Krycí list ZBV

II/113 Divišov - Vlašim

SO 101. 1 - Rekonstrukce silnice II/113 v úsecích A

7

Situace dopravního značení

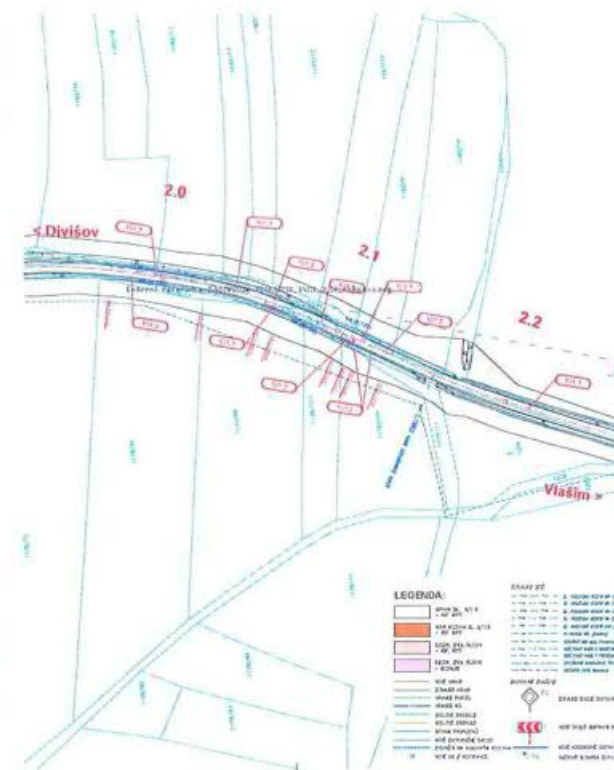
Umístění : doplnění svislých dopravních značek č. P 2 v rámci stavby II/113 Divišov – Vlašim:

3x „hlavní silnice“ (P2) v intravilánu Divišova (na základě technické prohlídky ze dne 10.8.2023) a 4x „hlavní silnice“ (P2) v intravilánu Radošovic (na základě technické prohlídky ze dne 21.11.2023)

2.2 SITUACE - 2. DÍL, KM 1,600 - 2,900 M1:1000
SO 101.1 - Rekonstrukce silnice II/113 v úsecích A

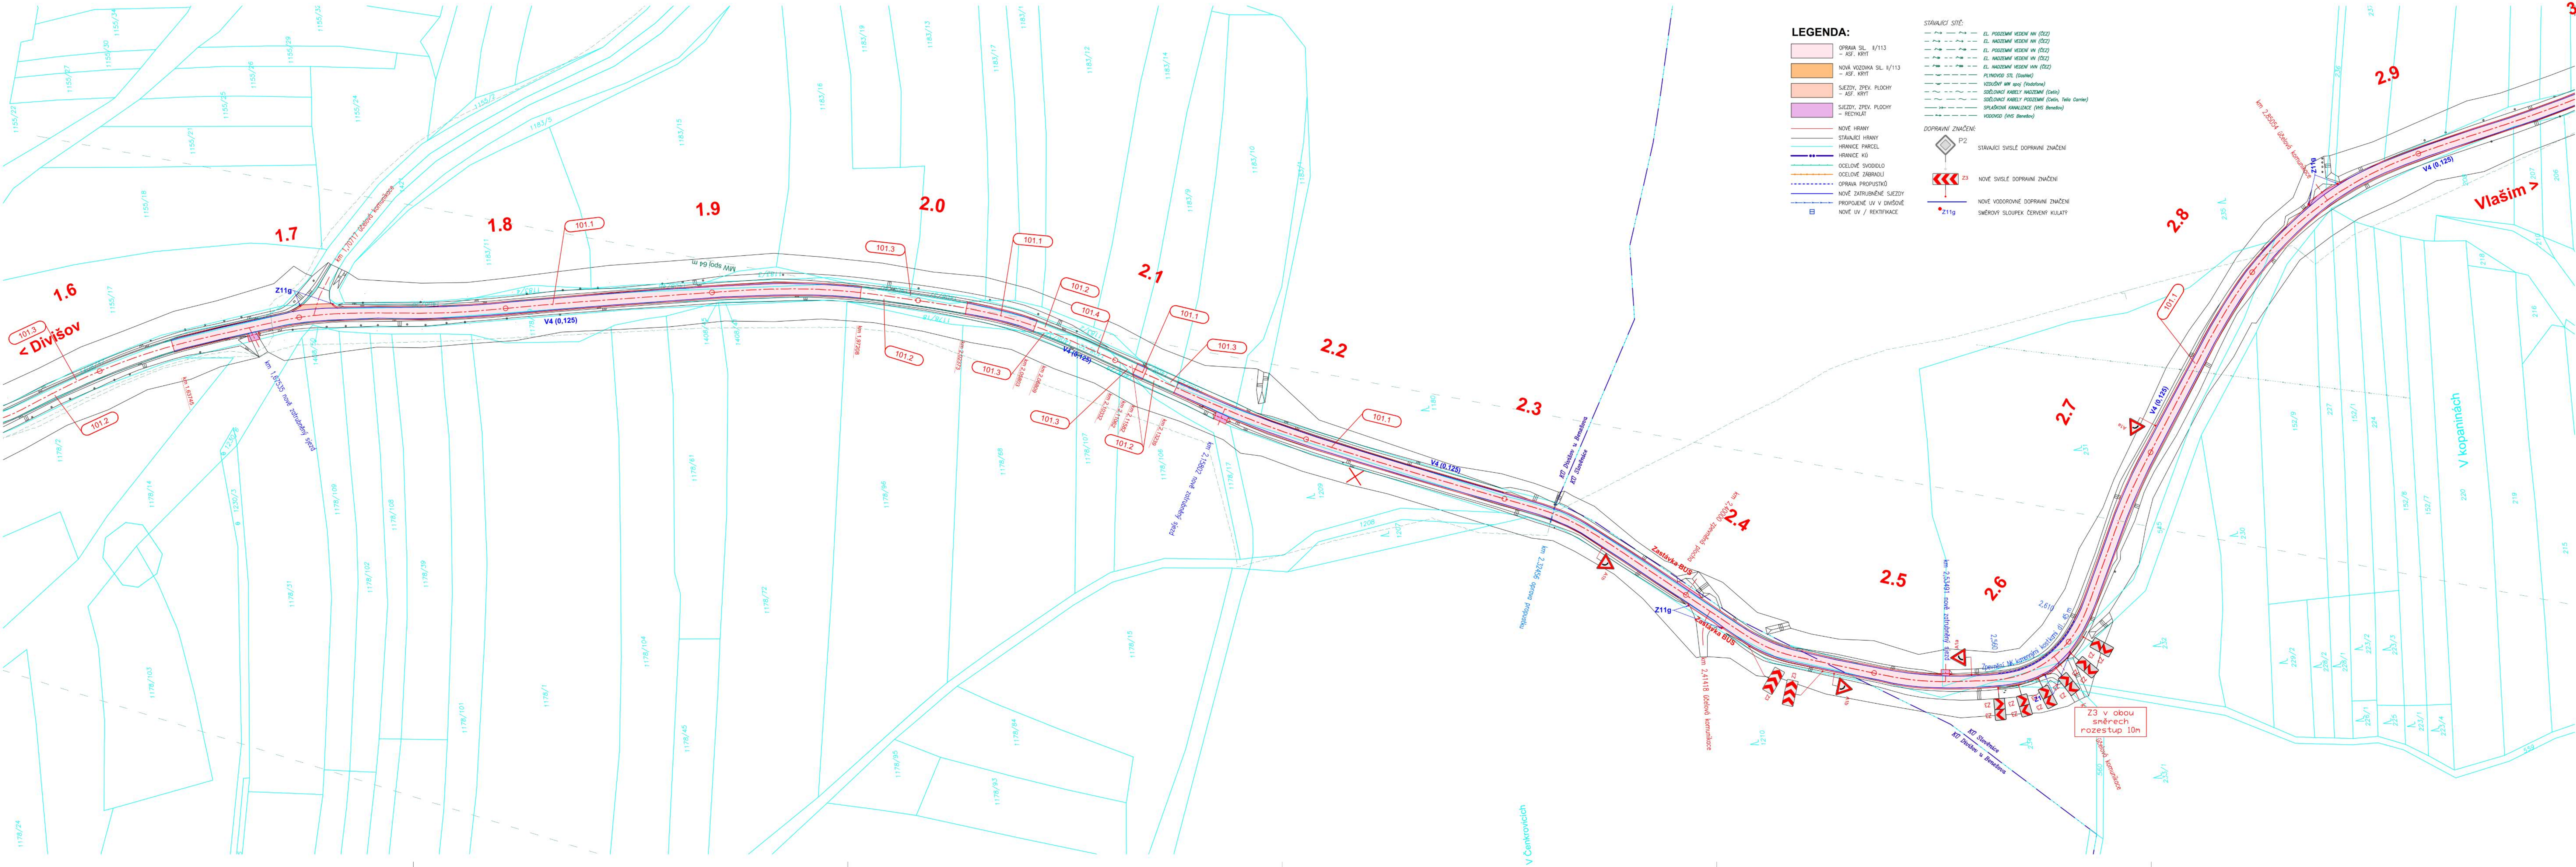
1. změna odvodnění povrchové vody, v km 8,280 LS (délka cca 80m), km 8,500 (délka cca 80m), km 8,760 PS (délka cca 60m), kde se dle PD má realizovat „čtyřřádek“ z malých dlažebních kostek, záměnou za silniční obrubníky, pro lepší odvedení povrchové vody.
2. doplnění dopravního značení na základě stanoviska PČR ze dne 22. 11. 2023. Dále jsou součástí ZBV 7 doměrky.
